RI.271.5.2014

Dotyczy: postępowania o udzielenie zamówienia publicznego prowadzonego w trybie przetargu nieograniczonego na zadanie pn. **Dostawa i montaż zestawów płaskich kolektorów słonecznych w ramach realizacji projektu: „Ciepło słoneczne = ciepło użyteczne” – instalacja kolektorów słonecznych na budynkach użyteczności publicznej oraz budynkach mieszkalnych w Gminie Ciechanowiec.** Działając na podstawie art. 38 ust. 1 ustawy z dnia 29 stycznia 2004r. Prawo zamówień publicznych (Dz. U. z 2013 r. poz. 907 z późn. zm.), Zamawiający odpowiada na pytania Wykonawców dotyczące przedmiotowego postępowania:

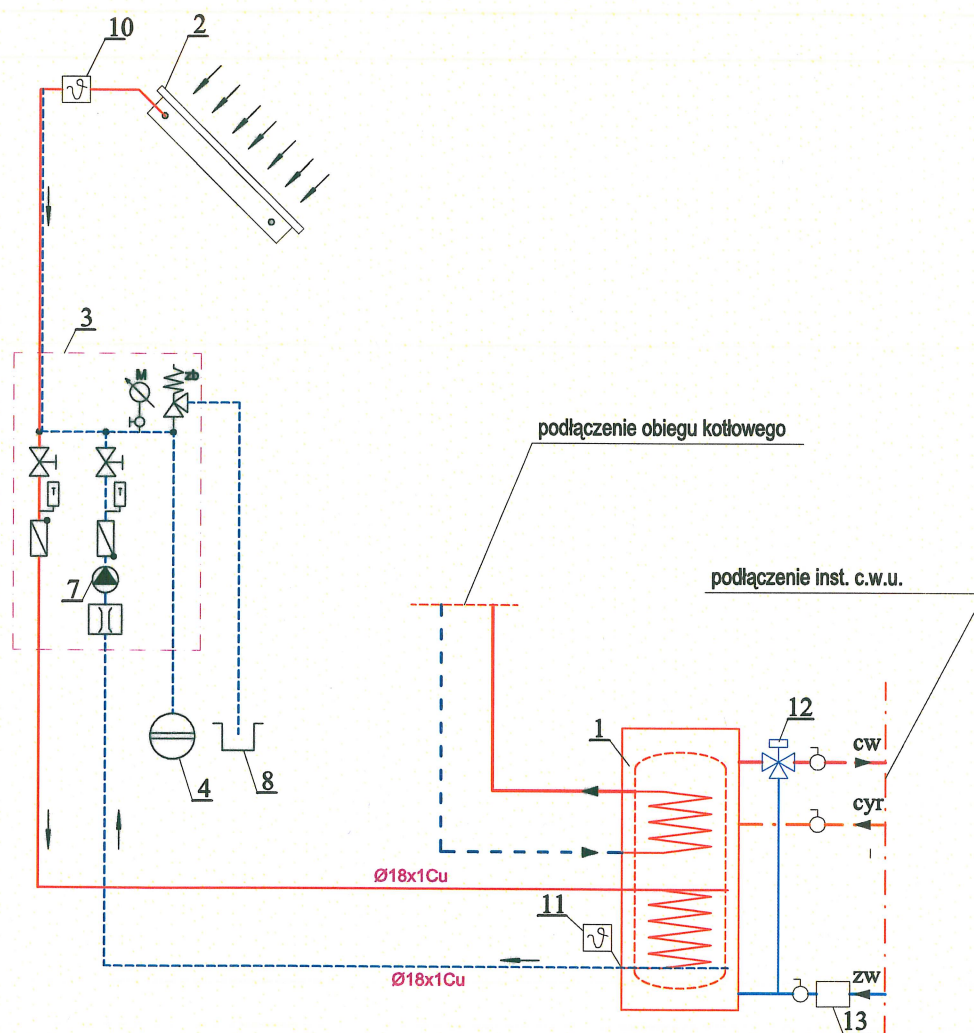
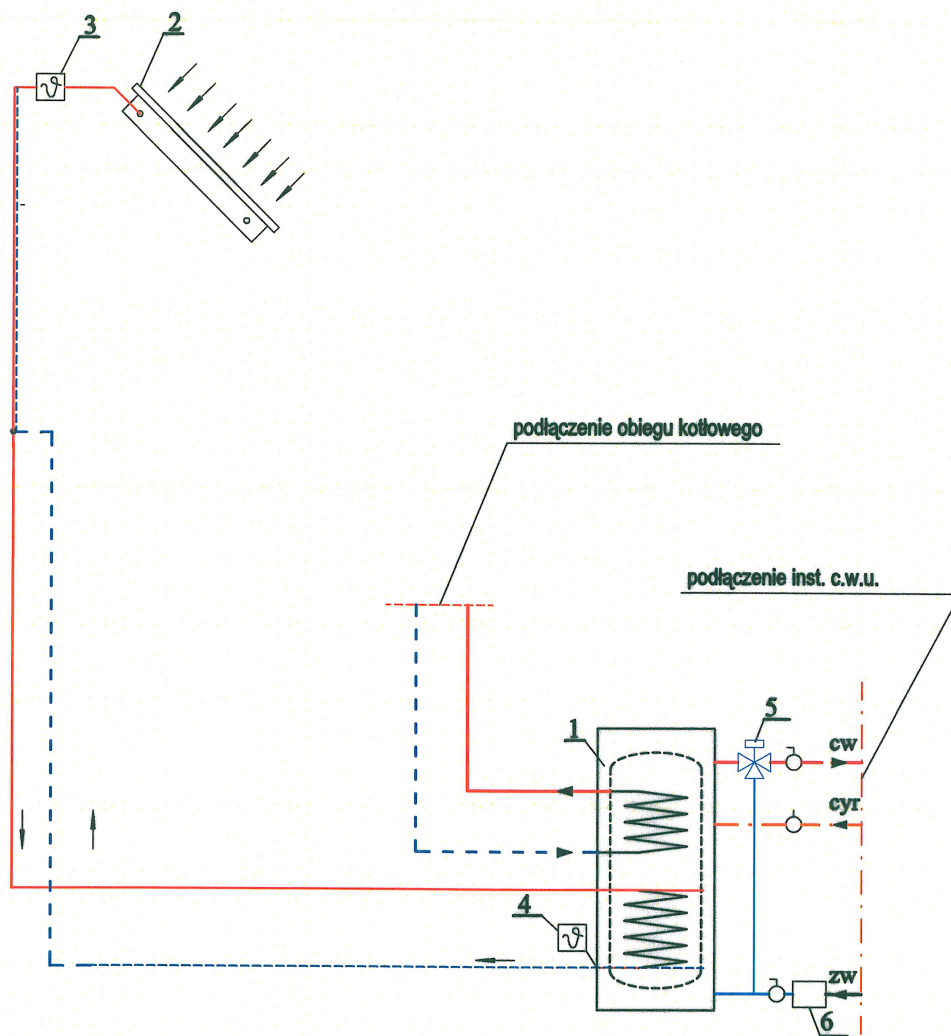
15. Czy Zamawiający dysponuje schematami instalacji jakie należy wykonać zarówno systemu bezciśnieniowego jak i ciśnieniowego? Jeśli tak prosimy o ich zamieszczenie.

Schematy w załączeniu.

Schemat ideowy instalacji solarnej z zasobnikiem c.w.u. oraz dodatkowym zbiornikiem buforowym do akumulacji nadmiaru energii.

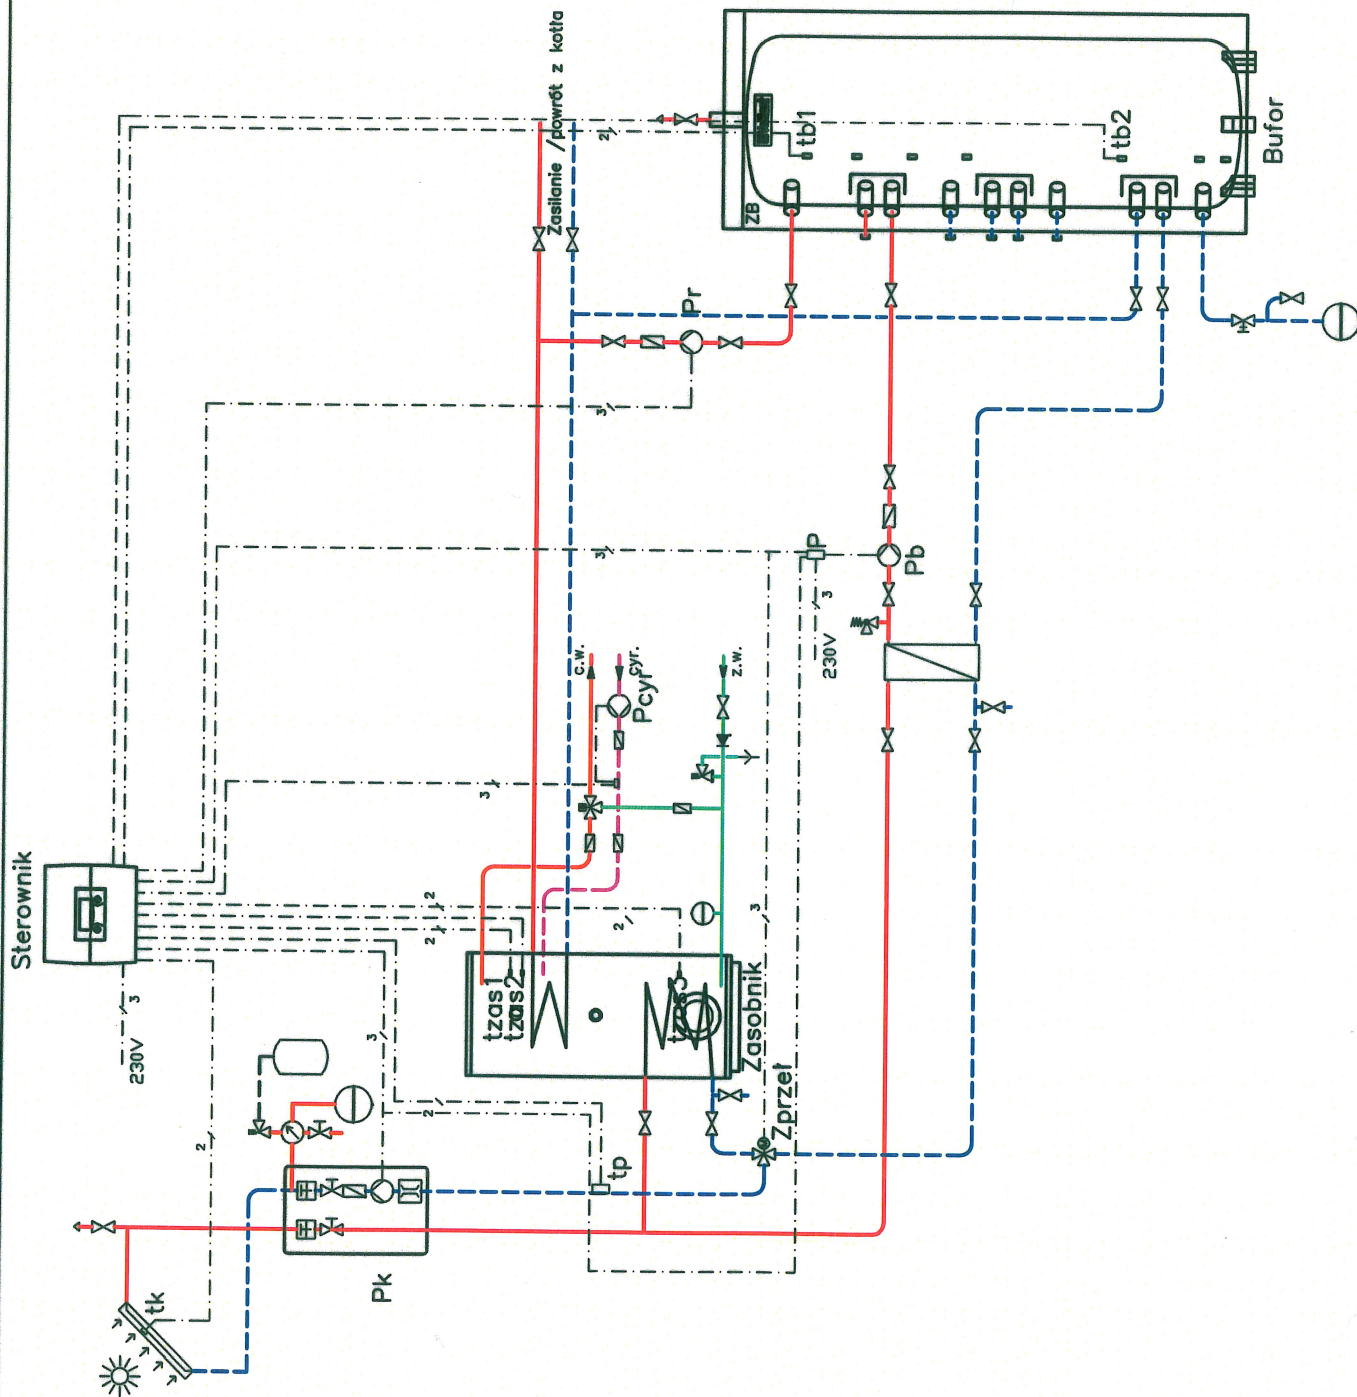
11. Zamawiający w STWIOR podaje z czego składa się instalacja równoważna dla instalacji bezciśnieniowej. Prosimy o wyjaśnienia dlaczego wymieniony jest osobno „wymiennik ciepła do ładowania zbiornika buforowego” i „pojemnościowy podgrzewacz wody z dwoma węzownikami” jeśli w opisach instalacji wymiennikiem jest węzownica podgrzewacza (dolna – wymiennik ciepła, w którym energia pozyskana w kolektorach jest przekazywana wodzie w zasobniku i górna – wymiennik ciepła zasilany z dodatkowego źródła ciepła np. kotła)? Prosimy o wyjaśnienie o jakim wymiennik ciepła do ładowania zbiornika buforowego chodzi.

13. Czy Zamawiający potwierdza, iż Instalacja równoważna dla instalacji bezciśnieniowej składa się z:

- pola kolektorów,
- grupy pompowej z zaworem bezpieczeństwa,
- naczyniem wzbiorczym
- pojemnościowym podgrzewaczem wody z dwoma węzownikami
- zaworu przełączającego
- wymiennika ciepła do ładowania zbiornika buforowego
- zbiornika buforowego
- układu rozładowania ciepła ze zbiornika buforowego

W załączeniu schemat instalacji równoważnej dla bezciśnieniowej

Tak jak w odp. 11
